## **Abwägung der Stellungnahmen**

### **zur Entwurfsbeteiligung des Bebauungsplans Nr.1.1 „Technologiapark Feistenberg“**

nach § 3 Abs. 2 und § 4 Abs. 2 BauGB, Stand 15.08.2024

## **Anlage I**

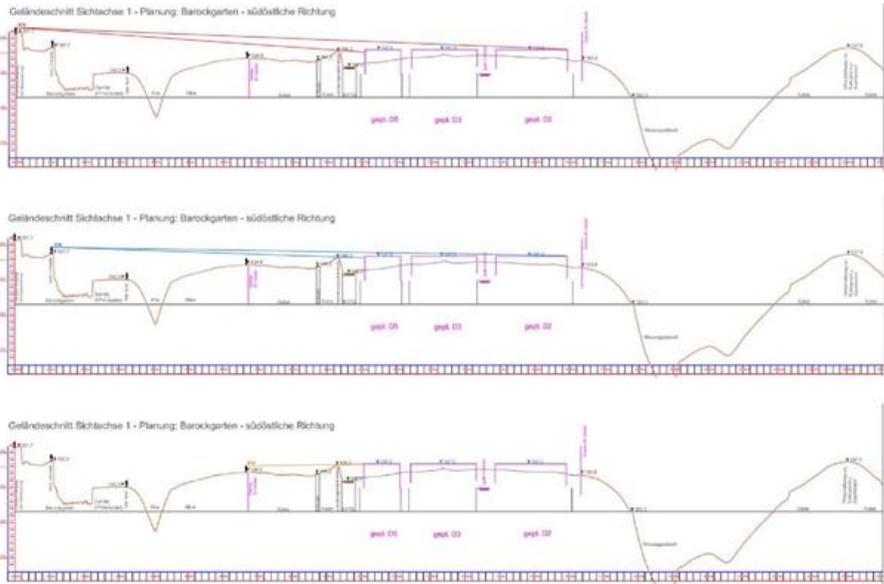
Lfd. Nr.	Stellungnehmer / Inhalt der Anregung	Abwägungsvorschlag
	<p>müssen hier zunächst feststellen, dass die unsererseits vorgetragenen schwerwiegenden Bedenken im bisherigen Verfahren und auch mit den aktuell zu beurteilenden Unterlagen nicht ausgeräumt sind.</p>	<p>die Bauflächen nicht mit den querschnittsorientierten Aufgaben der Bauleitplanung vereinbar ist.</p>
<p><b>B20.19</b></p>	<p>§ 10 SächsDSchG regelt, dass Kulturdenkmale nachrichtlich in ein öffentliches Verzeichnis (Kulturdenkmalisten) aufgenommen werden sollen. Gegenstand des Denkmalschutzes sind auch Denkmalschutzgebiete (§ 2 Abs. 3 Nr. 2) sowie die Umgebung des Kulturdenkmals (§ 2 Abs. 3 Nr. 1), soweit sie für dessen Bestand oder Erscheinungsbild von erheblicher Bedeutung ist. Dabei ist der Denkmalschutz jedoch nicht von der Aufnahme des Kulturdenkmals in das Verzeichnis abhängig, sondern dieser Schutz besteht per Gesetz. Die Fortschreibung der öffentlichen Verzeichnisse (Kulturdenkmalisten) ist ein kontinuierlicher Prozess und basiert auf umfassender wissenschaftlicher Recherche. Die Argumentation des Abwägungsprotokolls „Ein Denkmalschutzgebiet existiert für die Sachgesamtheit Barockgarten Großsedlitz nicht“ ist zurückzuweisen, denn dies kann aus o. g. Gründen nicht das Ausschlusskriterium für den Wert der Umgebung des Denkmals sein.</p> <p>Die Umgebung der Großsedlitzer Anlagen, als Sachgesamtheit bestehend aus den Einzeldenkmalen Friedrichsschlösschen, Barockgarten inkl. Ausstattung, Lindenallee der Parkstraße, Kastanienallee, Gärtnerhaus, Verwalter-Wohnhaus, Wirtschaftsgebäude des Kammergutes, Wohnhäusern der Gutssiedlung und ehemaliger Gasthof, ist von erheblicher Bedeutung für deren Erscheinungsbild. Die landschaftsgestaltende Bedeutung der Gesamtanlage ist unbestreitbar. Die Denkmalwürdigkeit, besteht umfassend und wie zuvor dargelegt auf europäischem Rang aufgrund von Singularität, Originalität, Integrität und aufgrund des dokumentarisch-exemplarischen wie wissenschaftlichen Wertes.</p> <p>Für die Erhaltung und Erlebbarkeit der vielfältigen Raum- und Sichtbezüge der Gartenanlage zum südlichen Landschaftsraum sind wie ausführlich ausgeführt dessen Unversehrtheit und Belastungsfreiheit von besonderer Bedeutung.</p>	<p>Der Hinweis wird zur Kenntnis genommen.</p> <p>Der Einwand zum Abwägungsprotokoll bezieht sich nicht auf den Entwurf zum Bebauungsplan 1.1. Dieser führt hierzu aus:</p> <p>„Das Vorhaben befindet sich außerhalb des von der Denkmalpflege vorgeschlagenen Denkmalschutzgebietes, mit dem in erster Linie der Umgebungsschutz der Sachgesamtheit Barockgarten gesichert werden sollte. Dieser (nicht rechtsverbindliche) Schutzgebietsvorschlag erstreckt sich auf Flächen nördlich der Kreisstraße K8772, in denen keine hochbaulichen Vorhaben geplant sind.“</p> <p>Die Verortung der Denkmalschutzbelange als gleichrangiger Abwägungsbelang im Baugesetzbuch weist im Übrigen bereits darauf hin, dass ihr städtebaulicher Schutz nicht absolut ist. Im Planungsprozess setzen sich Denkmalschutzbelange nicht zwangsläufig durch, sondern können bei entgegenstehenden Belangen von stärkerem Gewicht ganz oder teilweise überwunden und zurückgestellt werden.</p> <p>Zwar ist eine denkmalrechtliche Auslegung, also hier die Annahme einer faktischen Existenz eines Denkmalschutzgebietes außerhalb der Grenzen des eigentlichen Barockgartens nicht allein dafür maßgeblich, ob eine städtebauliche Berücksichtigung von Denkmalschutzaspekten erforderlich ist. Vielmehr muss die planende Gemeinde sorgfältig ermitteln, ob durch die Planung der Wert von</p>

Lfd. Nr.	Stellungnehmer / Inhalt der Anregung	Abwägungsvorschlag
		<p>denkmalwürdigen Objekten im Plangebiet oder seiner Umgebung beeinträchtigt wird.</p> <p>Dabei muss die planende Gemeinde, in diesem Fall der Zweckverband, zunächst sorgfältig ermitteln, ob durch die Planung der Wert von denkmalwürdigen Objekten im Plangebiet oder seiner Umgebung beeinträchtigt wird.</p> <p>Dies hat der Zweckverband frühzeitig getan, indem er bereits in der Machbarkeitsstudie die zu schützenden Sichtachsen identifiziert hat.</p> <p>Zur Realisierungskonzeption, die dem Bebauungsplan – Vorentwurf vorausging, wurde bereits der „Fachteil Sichtachsen und Landschaftsbild“ mit Stand vom 15.03.2019 erarbeitet. Neben den drei bestehenden südlichen Sichtachsen aus dem Barockgarten heraus wurden 5 weitere Blickachsen aus der Umgebung auf das Vorhabengebiet untersucht. Den Belangen des Landschaftsbildes wurde infolgedessen dahingehend berücksichtigt, dass Höhenbegrenzungen für die baulichen Anlagen festgesetzt wurden.</p>

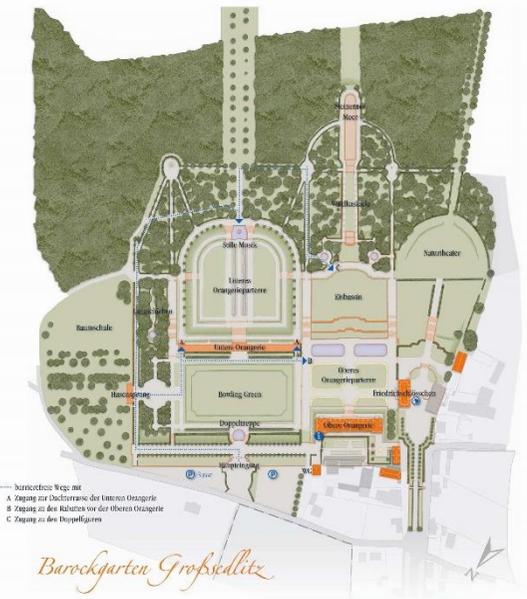
<b>B20.20</b>	Die Wechselwirkungen zwischen dem Barockgarten Großsedlitz und seiner Umgebung bestehen, wie dargelegt, in visueller, funktional-struktureller wie ideell-assoziativer Form. Die erhebliche Veränderung und damit Beeinträchtigung der Raumwirkung durch das geplante Industriegebiet stellen sich wie folgt dar.	<p>Der Hinweis wird zur Kenntnis genommen.</p> <p>Im Einzelnen wird auf die nachfolgende Abwägungsvorschläge verwiesen.</p>
<b>B20.21</b>	Die kompakte Bauweise, Materialität, Flächen- und Höhenausdehnung industrieller Baukörper würden den landschaftlichen, seit 300 Jahren bestehenden Rahmen des Gartendenkmals überprägen, d. h. die von einzelnen Gütern, Dörfern und bewaldeten Tallagen durchzogene, weite	<p>Der Hinweis wird zur Kenntnis genommen.</p> <p>Durch den Bebauungsplan 1.1. sind zwar deutliche Veränderungen des Landschaftsbildes zu erwarten. Jedoch befindet sich das Vorhaben außerhalb des von der Denkmalpflege vorgeschlagenen</p>

Lfd. Nr.	Stellungnehmer / Inhalt der Anregung	Abwägungsvorschlag
	<p>und offene Grünland- und Ackerlandschaft, in technischer Form verfremden und deren charakteristische Eigenart und Maßstäblichkeit übertönen.</p>	<p>Denkmalschutzgebietes, mit dem in erster Linie der Umgebungs- schutz der Sachgesamtheit Barockgarten gesichert werden sollte.</p> <p>Die Verortung der Denkmalschutzbelange als gleichrangiger Abwägungs- belang im Baugesetzbuch weist im Übrigen bereits darauf hin, dass ihr städtebaulicher Schutz nicht absolut ist. Im Planungs- prozess setzen sich Denkmalschutzbelange nicht zwangsläufig durch, sondern können bei entgegenstehenden Belangen von stärkerem Gewicht ganz oder teilweise überwunden und zurückgestellt werden.</p> <p>Dabei muss die planende Gemeinde, in diesem Fall der Zweckverband, zunächst sorgfältig ermitteln, ob durch die Planung der Wert von denkmalwürdigen Objekten im Plangebiet oder seiner Umgebung beeinträchtigt wird.</p> <p>Diesem Grundsatz folgend misst der Zweckverband den Zielen zur Realisierung des Technologieparks Feistenbergs eine höhere Bedeutung zu als den Belangen des Gartendenkmals. Diese werden hinsichtlich der Sichtachsen berücksichtigt, ein Totalverzicht auf das Vorhaben erfolgt jedoch nicht.</p>

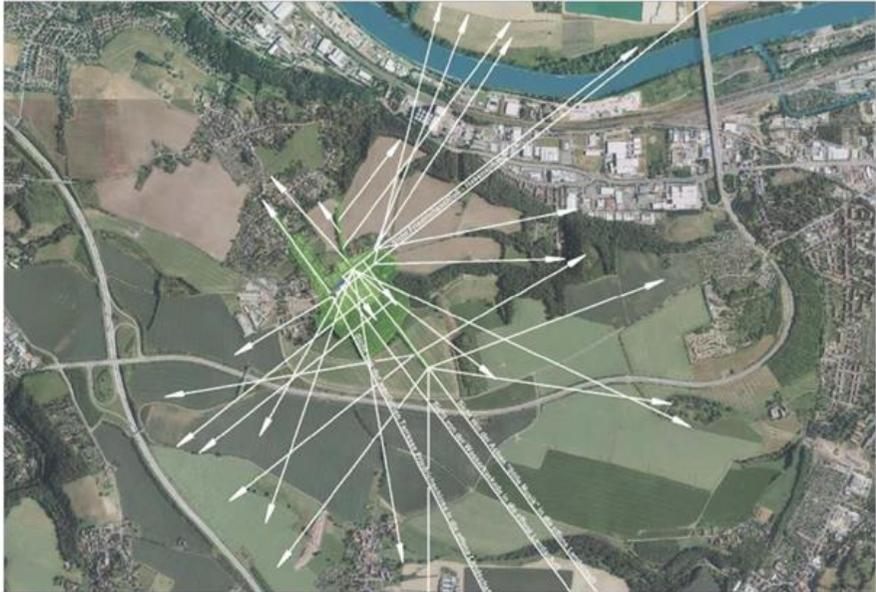
Lfd. Nr.	Stellungnehmer / Inhalt der Anregung	Abwägungsvorschlag
	<p>Im Schnitt S1 Planung Abb. 9 fehlt die Darstellung des Umspannwerkes und der Faunabrücke mit seinen Sichtschutzwänden und hohen Pflanzungen. Auch die Straßenbaumpflanzungen im Zusammenhang mit der Verbreiterung der Kreisstraße sind nicht dargestellt.</p> <p>Die Auswirkungen des erheblich zunehmenden KFZ-Verkehrs auch auf das Landschaftsbild sind nicht dargestellt, z. B. eines LKW auf der neuen Kreisstraße. Vom Standort S1a sind Gebäude der Bauflächen D3 und D2 zu erkennen. Eine geplante breite Hecke mit hohen Bäumen soll den Blick auf die Bauten verdecken. Dies führt zu einer erheblichen Störung der Fernsicht vom Park in die Landschaft. Auch die Begrünung der Gewerbestraße mit hohen Bäumen ragt in die Blickachse hinein und verstellt Fernsichten.</p> <p>Die im Schnitt S1 Planung Abb. 9 abgebildete Begrünung ist in den Höhen geschönt. Die Bäume müssten mindestens in der Höhe der Linden der Allee dargestellt werden. Die Faunabrücke fehlt.</p> <p>Durch die Planung des IPO kommt es für die Sicht S1 zu einer erheblichen Beeinträchtigung.</p> <p>Forderung 9:</p> <p>Die entsprechenden Mängel in der Darstellung sind zu beheben.</p>	<p>der 2,5 m hohen Blendschutzwand im Schnitt zur Sichtachse S1 nicht sichtbar sein und auch zeichnerisch nicht dargestellt werden.</p> <p>Gleiches gilt für das Umspannwerk, es ist außerhalb der Sichtachse S1 gelegen.</p> <p>Der beschriebene Standort am südlichen Ende der Lindenallee ist für den Besucher der Gartenanlage nicht erreichbar. Das Ende der gartenhistorischen Baumallee in der Sichtachse 1 endet ca. 230 m vor Ende der Baumallee in einer tiefergelegenen Umzäunung. Ein Blickstandort am Ende dieser Allee in der Sichtachse 1 ist also nur bei Verlassen der Gartenanlage und Betreten von ackerbaulichen Flächen über den südlich vorbeiführenden Wirtschaftsweg möglich.</p> <p>Die benannten Pflanzungen in der Sichtachse 1 betreffen die (artenschutzrechtlich geforderte) Leitstruktur zwischen Faunabrücke und Kreisstraße, die zum einen vertieft in einer Mulde angeordnet wird und zum anderen nur mit niedrigen Sträuchern an der Muldenbasis bepflanzt wird (vgl. Plan 0.1 Index 1 in Sichtachsenanalyse).</p> <p>Baumpflanzungen an der ausgebauten Kreisstraße sind im Bereich der Sichtachsenfächer nicht vorgesehen. Daher sind in den Planunterlagen auch keine Baumstandorte darzustellen.</p> <p>Auswirkungen durch LKW-Verkehr auf der Kreisstraße im Rahmen des Verfahrens B-Plan 1.1 betreffen den Barockgarten nicht, da durch den Neubau des Knotenpunktes zur B172a der Lieferverkehr bewusst östlich der Sichtachsen zum Barockgarten angelegt wurde. Da eine LKW-Durchfahrtsbeschränkung für die Ortslage</p>

Lfd. Nr.	Stellungnehmer / Inhalt der Anregung	Abwägungsvorschlag
		<p>Großsedlitz geplant ist, ist eine Beeinträchtigung des Barockgartens durch LKW-Verkehr auf der Kreisstraße in diesem Verfahren nicht gegeben.</p> <p>Die Eingrünung des Industrieparks durch breite Hecken ist grundlegende Forderung im Sinne des Landschaftsbildschutzes und damit auch der Denkmalpflege. Die nördliche Eingrünung ist eine typische standortgerechte Landschaftshecke, die in rund 1.000 m Entfernung zum Barockgarten errichtet wird. Auch die Einzelbaumpflanzungen entlang der Gewerbeerschließungsstraßen in rund 1.100 m Entfernung werden aufgrund der Entfernung und der niedrigen Geländelage keine Sichteinschränkungen für Fernsichten darstellen.</p> <p>Zur Verdeutlichung werden die Schnitte zur Sichtachsenanalyse redaktionell ergänzt und überarbeitet.</p>
<b>B34.12</b>	<p>Zu Sichtachse 2</p> <p>Sachverhalt: Im Schnitt S2 Planung Abb. 15 fehlt die Darstellung des Umspannwerkes und der Faunabrücke mit seinen Sichtschutzwänden und hohen Pflanzungen. Auch die Straßenbaumpflanzungen im Zusammenhang mit der Verbreiterung der Kreisstraße sind nicht dargestellt.</p> <p>Die Auswirkungen des erheblich zunehmenden KFZ-Verkehrs - auch auf das Landschaftsbild - sind nicht dargestellt. So könnte ein LKW-Truck auf der neuen Kreisstraße als Höhenschema eingezeichnet werden.</p> <p>Vom Standort S2a sind Gebäude der Bauflächen D3 und D2.1 zu erkennen. Eine geplante breite Hecke mit hohen Bäumen soll den Blick auf die Bauten verdecken. Dies führt zu einer erheblichen Störung der Fernsicht vom Park in die Landschaft. Auch die Begrünung der Gewerbestraße mit hohen Bäumen ragt in die Blickachse hinein und verstellt Fernsichten.</p>	<p>Die Forderung wird teilweise beachtet.</p> <p>Es wird ein Schnitt S2 Ost erstellt, welcher die Faunabrücke, den bestehenden Mast und das Umspannwerk am östlichen Rand des Sichtfächers S2 zeigt und die künftig geplanten Gehölze mit einer Höhe von 15m ansetzt.</p> <p>Das Umspannwerk, welches hinter dem bestehenden Hochspannungsmast Nr.28 der 110 kV-Leitung eingeordnet werden muss, wird durch die Höhenbeschränkung gemäß der TF 13 und die dichte Abpflanzung nicht im Sichtfächer erlebbar sein.</p> <p>Von einer erheblichen Störung der Fernsicht kann nicht ausgegangen werden, da die Gehölze der Feldhecke und längs der Gewerbestraßen in 800m Entfernung kaum wahrnehmbar sein werden,</p>

Lfd. Nr.	Stellungnehmer / Inhalt der Anregung	Abwägungsvorschlag
	<p>Die im Schnitt S2 Planung Abb. 15 abgebildete Begrünung ist in den Höhen nicht korrekt dargestellt. Die Bäume müssten mindestens in der Höhe z. B. der Linden von Schnitt 1 dargestellt werden.</p> <p>Die Festlegung, die Gebäude dürfen über 197 m Normalhöhennull (NHN) nicht herausragen, lässt offen, wie mit den gewerbe- und industrietypischen Emissionen umzugehen ist. Die Abb. 14 mit dem Sichtfächer vom Standort S2b, oberhalb des Steinernen Meers, zeigt die Parkkulisse im Zustand ohne Laub an den Bäumen für ca. 6 Monate im Jahr. Deutlich ist auf der Abb. 14 zwischen den Gehölzen die dahinterliegende Landschaft zu erkennen. Bei Umsetzung der Planung des IPO wären von hier aus die geplanten Bauten von D4 und C3 räumlich im Park wirksam und zu sehen.</p> <p>Forderung 10: Die dargestellten Mängel sind zu beheben.</p>	<p>selbst wenn sie mit einer Höhe von 15 m über Gelände eine Endhöhe von 210 m NHN erreichen würden. Fernsichten bestehen in deutliche größere Höhen hinein, so sind z.B. der Cottaer Spitzberg in 6,5 km Entfernung mit 391 m ü.NHN und der Hohe Schneeberg in 15 km Entfernung mit 723 m ü. NHN maßstabbildend.</p> <p>Die Feststellung zur Sichtbarkeit von D4 und C3 in den Park hinein ist nicht zutreffend, diese Bauflächen sind durch den unter Schutz stehenden umlaufenden Waldbestand nicht im Park räumlich wirksam.</p>

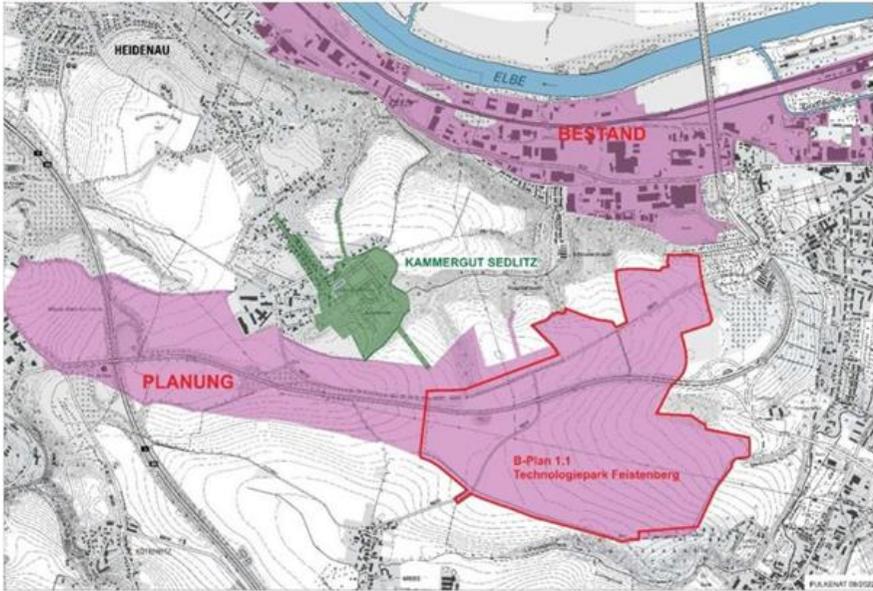
<b>B34.14</b>	<p>Zu Sichtachse 8 – Krebs - nördlicher Ortsrand.</p> <p>Sachverhalt: Die Sicht führt aus dem Tal auf den Berg. Daher ist die Landschaft hinter der die Sichtlinie begrenzenden Geländekuppe nicht zu sehen.</p>	<p>Den Forderungen 12 und 13 wird nicht gefolgt.</p> <p>Der „Fachteil Sichtachsen und Landschaftsbild“ stellt mit der Untersuchung der Sichtbarkeit des IPO von der nächstgelegenen</p>

Lfd. Nr.	Stellungnehmer / Inhalt der Anregung	Abwägungsvorschlag
B34.15	<p>Von den dortigen Standorten ist die umgebende Landschaft wegen der Tieflage nicht zu sehen. Hier sind auch keine Störungen zu erwarten.</p> <p>Um in einem Umweltbericht oder einer UVP potentielle Störungen darstellen und bewerten zu können, sind daher auch Standorte auszuwählen, die potentiell gestört werden könnten. Diese Standorte müssen z.B. mit einer Fachbehörde, wie dem Landesdenkmalamt oder betroffenen TÖB wie z. B. SBG gGmbH zusammen ausgewählt werden. Der Grundsatz einer gleichmäßigen Verteilung von Best- und Worst-Case-Varianten bei den Visualisierungen ist nicht berücksichtigt.</p> <p>Forderung 12: Die dargestellten Mängel sind zu beheben.</p>	<p>Randbebauung von Krebs die „Worst-Case-Variante“ von Krebs dar. Auf Grund der Tallage des Ortes und der Geländekuppe gibt es in der Ortslage keinen stärker exponierten Bereich. Die Auswirkungen auf das Landschaftserleben im Raum südlich von Krebs werden mit Sichtachse 9 untersucht.</p> <p>Der Einbezug des Landesdenkmalamts und der SBG gGmbH ist hinsichtlich Betroffenheit von Krebs nicht erforderlich, da hier kein geschütztes Gartendenkmal oder ähnliches vorliegt. Der Forderung nach vertiefender Visualisierung hinsichtlich der Untersuchung weiterer Blickbeziehungen zwischen zentralen Punkten der herrschaftlichen Repräsentanz des sächsischen Königshauses vor mehr als 250 Jahren wird nicht gefolgt.</p> <p>Zum einen ist eine Visualisierung für einen Angebotsbebauungsplan für Industrie- und Gewerbebauten nicht zielführend, da keine Kenntnis über die zu erwartenden Anlagen besteht. Zum anderen ist bereits dargestellt, dass man das Vorhaben von ausgewählten Punkten der Landschaft her sehen wird. Dies ist jedoch im Rahmen der Abwägung aus folgendem Grund überwindbar::</p> <p>Zwar ist eine denkmalrechtliche Feststellung, also hier die Annahme einer faktischen Existenz eines Denkmalschutzgebietes außerhalb der Grenzen des eigentlichen Barockgartens nicht allein dafür maßgeblich, ob eine städtebauliche Berücksichtigung von Denkmalschutzaspekten erforderlich ist. Vielmehr muss die planende Gemeinde sorgfältig ermitteln, ob durch die Planung der</p>

<p>Zu Sichtachse 9 - Köttewitz/Meusegast von Südwest (Straße am Ziegenrücken)</p> <p>Sachverhalt: Abb. 26 zeigt ein unscharfes Foto einer repräsentativen Sicht auf den geplanten IPO.</p> <p>Hierbei wurde vermutlich ein Panoramabild erstellt. Üblich für Visualisierungen sind Aufnahmen mit 50 mm Brennweite, weil sie dem menschlichen Blickwinkel entsprechen.</p> <p>Abb. 27 zeigt eine Visualisierung auf der Grundlage von Abb. 26. Die Art der Darstellung in Farbigkeit und Höhe der Bauflächen suggeriert eine niedrige graue „Foliengewächshausanlage“. Ein Gewerbe- und Industriegebiet mit unterschiedlichen Bauhöhen, Schattenkanten der Gebäude und Straßeneinschnitte mit begrünten Straßen und Siedlungsrändern ist nicht zu erkennen.</p> <p>Die Abb. 27 entspricht nicht derzeitig üblichen Methoden und technischen Möglichkeiten. Da noch keine genauen Gebäudetypen bekannt sind, können für die Visualisierungen hilfsweise bereits vorhandene Bauten durch Fotomontage eingefügt werden.</p>
